DODATEK Č. 5 KE SMLOUVĚ O DÍLO

„Rekonstrukce a přístavba zimního stadionu v Opavě“

Číslo: Změnový list č.21
Komentář: VZT Jednotky 9, 13, 15, 16, 17

Číslo: Změnový list č.30
Komentář: Západní přístavba - Bílá vana

NÁVRH PROVEDENÍ ENERGOKANÁLU – KOLEKTORU

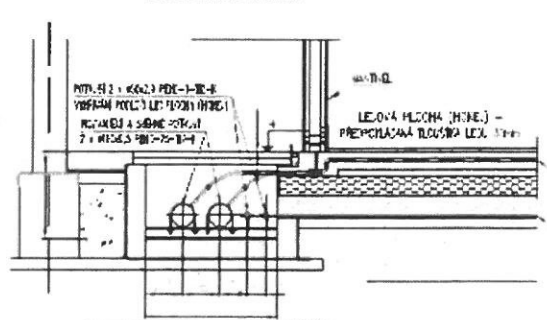
Energokanál - zmenšení za účelem úspory z důvodu nutnosti kotvení proti spodní vodě

Dle původní PD

Dle nového návrhu
